SASU Centrale photovoltaïque de Kourou Pariacabo

REPONSE A L'AVIS

DE LA MISSION REGIONALE D'AUTORITE ENVIRONNEMENTALE

Centrale photovoltaïque au sol de Kourou Pariacabo (97310)

Figure 2 : Graphique de l'évolution des hauteurs piézométriques au niveau de la zone d'étude entre 2010 et 2012 (Source : SAFEGE)

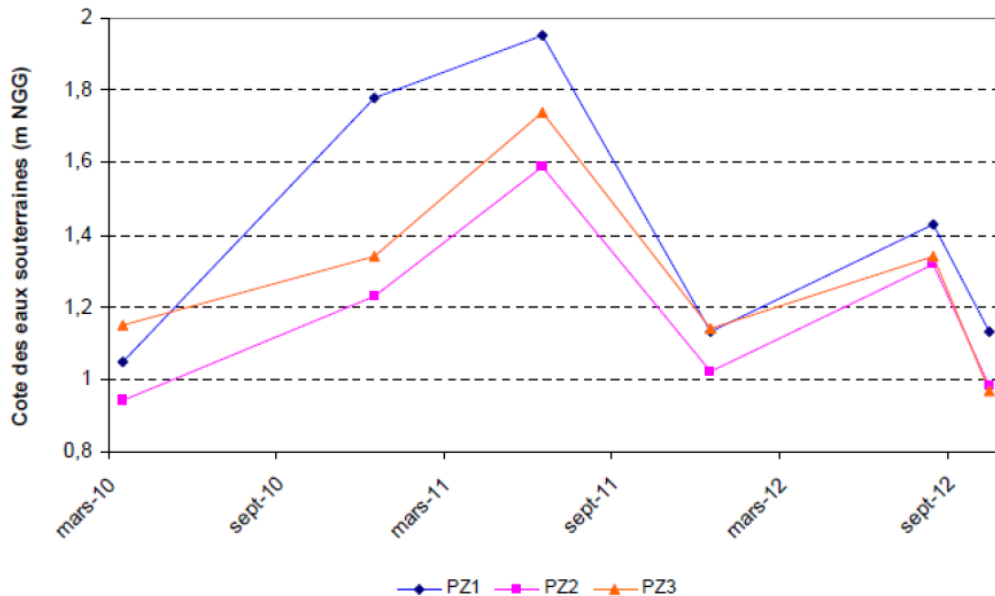
- ➔ L'Ae recommande de mieux qualifier la nature du sol avant d'entamer les travaux en réalisant le sondage géotechnique au droit du projet afin de prévoir le système d'ancrage des modules à utiliser et les éventuelles mesures ERC à prendre en conséquence.

Sur cette période, tout ouvrage confondu, la profondeur des eaux est comprise entre **0,95 et 1,95 m NGG**. L'évolution du niveau piézométrique est donné ci-après :

D'après les données ci-dessus, la profondeur de la nappe varie jusqu'à 1m en fonction de la saisonnalité (saison sèche d'août à décembre et saison des pluies de Janvier à Juillet).

Ces données récentes donnent une indication de la profondeur de la nappe comprise entre 3,2 m (PZ4) et 3,8 m (PZ1) à proximité immédiate du site d'implantation des panneaux photovoltaïques en saison sèche (période durant laquelle seront réalisés les travaux).

La mise en œuvre de fondations pouvant aller jusqu'à 1,20 m de profondeur, n'aura donc pas d'impact direct sur la nappe d'eau souterraine (niveau d'eau minimal de 3,20 m).

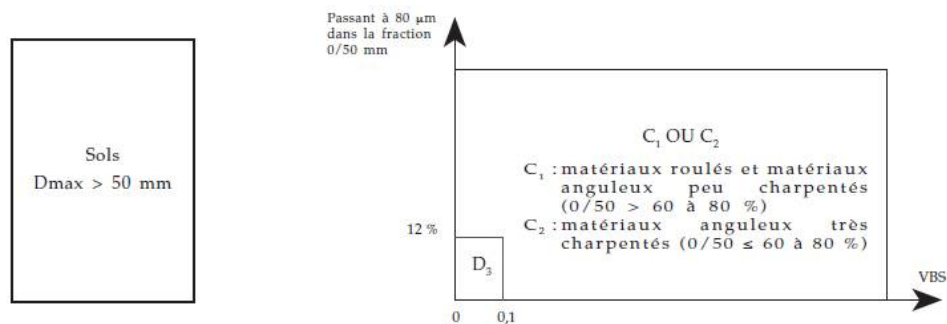
- L'Ae recommande de présenter les qualités drainantes du béton envisagé sur le site (classe 3), ainsi que sa superficie de recouvrement, et de préciser également l'espace réservé entre 2 panneaux pour faciliter l'écoulement des pluies.

Afin de répondre aux exigences du PPRI, les seuils des bâtiments et des modules photovoltaïques devront être fixés à 2.5m NGG. Nous avons donc prévu :

- De remblayer toute la superficie du site avec du matériau drainant de classe D3 (grave ou sable) sur 50cm de hauteur maximum. L'altimétrie du site atteindra alors 1.5m NGG minimum.
- De rehausser les bâtiments par du béton (non drainant). L'assise des bâtiments a déjà été comptée comme surface imperméabilisante et représente environ 175m².
- D'installer les panneaux photovoltaïques sur des structures aciers. Le seuil bas des modules sera ainsi à +2.5m NGG

Le remblais du site sur 50cm par du matériau drainant présente le double avantage de ne pas porter trop haut les panneaux photovoltaïques afin d'en faciliter la maintenance et d'améliorer les qualités mécaniques ainsi que la portance du sol.

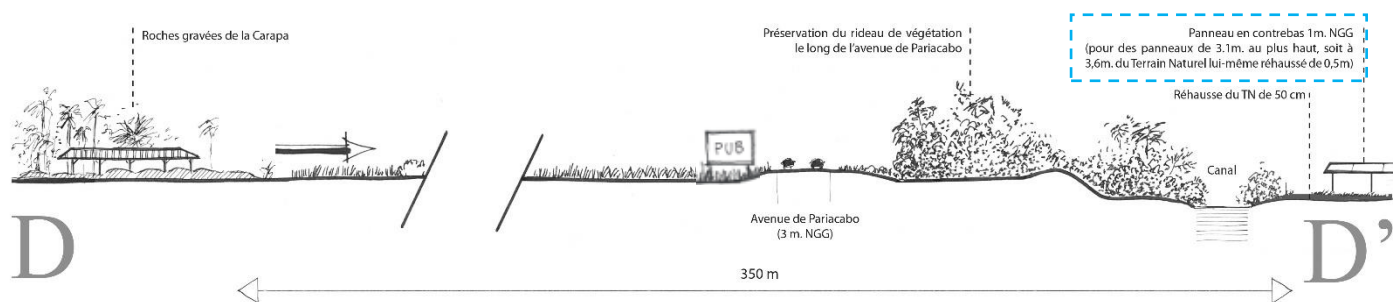
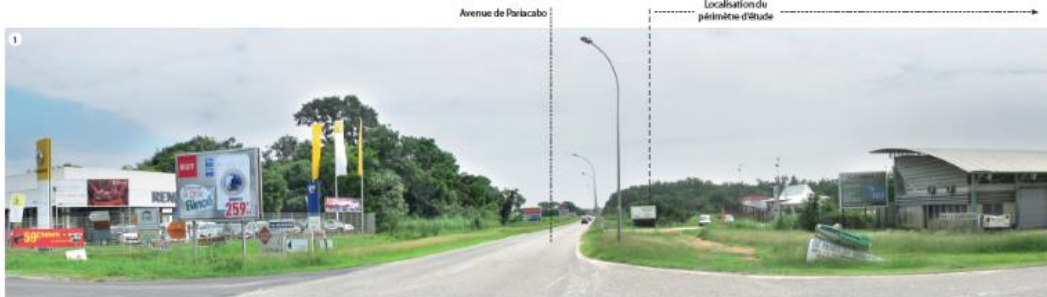
- L'Ae regrette que la coupe longitudinale p 25 de l'étude paysagère ne retienne que l'altitude la plus faible du projet pour faire sa démonstration, et non pas la plus haute, par mesure de précaution. (...) L'Ae recommande d'utiliser l'hypothèse altimétrique la moins favorable pour réaliser la coupe longitudinale.

Le croquis dont fait l'objet la remarque ci-dessus de l'Autorité Environnementale est un schéma de principe plus qu'une réelle coupe longitudinale.

Comme indiqué sur ce schéma, les panneaux feront bien 3,10m de hauteur. Néanmoins, et afin d'en améliorer sa lecture, une précision a été apportée sur le schéma de principe de la page n°25 de l'étude paysagère ci-dessous mise à jour (encadrée bleu).

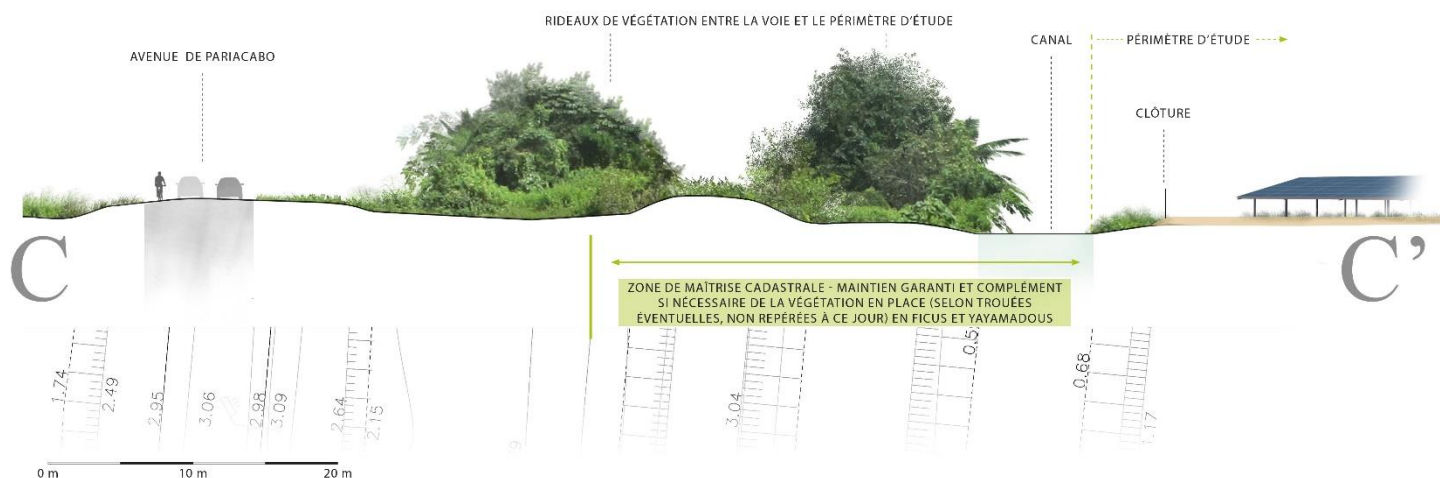
- L'Ae recommande de s'assurer de l'absolue nécessité de conserver la stabilité et la qualité d'occultation du rideau végétal le long de la route de Pariacabo tout au long de l'exploitation du parc, quel qu'en soit le responsable officiel et en éventuelle collaboration avec le gestionnaire en titre.

En effet, comme indiqué sur la coupe ci-dessous, la maîtrise foncière de la zone Nord de la parcelle BE 50 (d'une largeur d'environ 20 mètres) permettra à EDF Renouvelables de garantir le maintien, et le renforcement si nécessaire, de la barrière végétale existante.

La barrière existante, dense à ce jour et non perméable, qui possède une dynamique végétale très forte, pourra, si le besoin en est, être renforcée en phase d'exploitation, si des trouées éventuelles, non repérées à ce jour, apparaissent. Si nécessaire, les renforts pourront s'effectuer par de la plantation de figuier *Ficus maxima* (fournit des fruits pour les oiseaux et les chiroptères) et/ou de *Yayamadou marécage* *Virola surinamensis*, deux espèces d'arbres à dynamique très forte, susceptibles de fournir des ressources alimentaires à de nombreuses espèces.
